车 身

变化概要

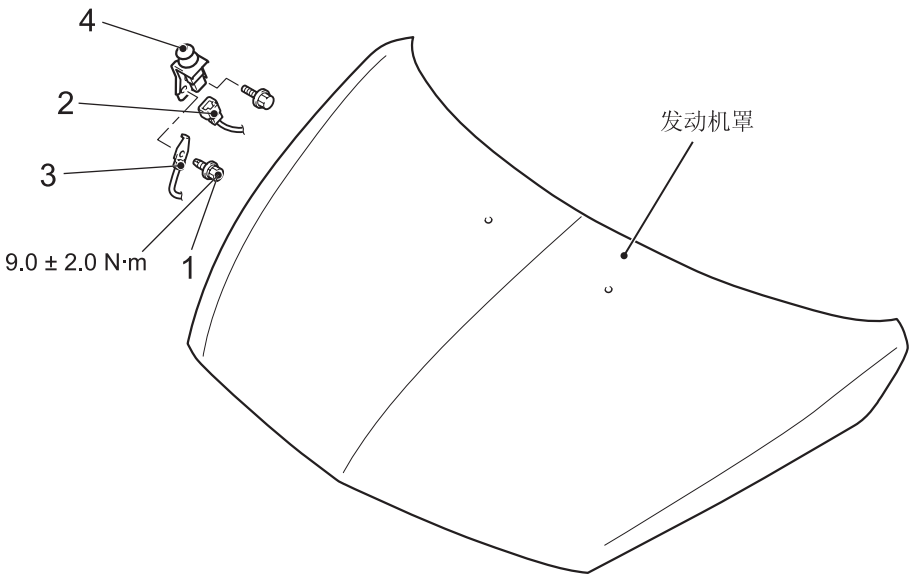
由于在发动机舱右侧添加了发动机罩蜂鸣器开关，所以维修程序和发动机罩蜂鸣器开关的导通性检查得以建立。其他项目与之前相同。

拆卸步骤

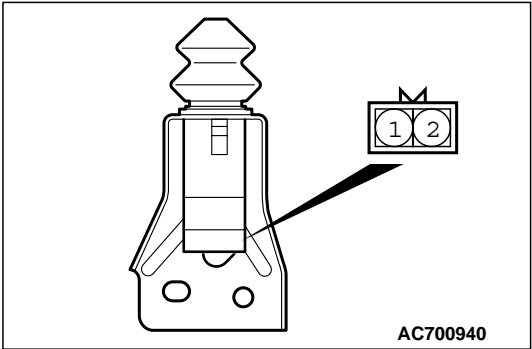
- 1. 接地螺栓
- 2. 发动机罩蜂鸣器开关插接器连接
- 3. 接地线束连接
- 4. 发动机罩蜂鸣器开关
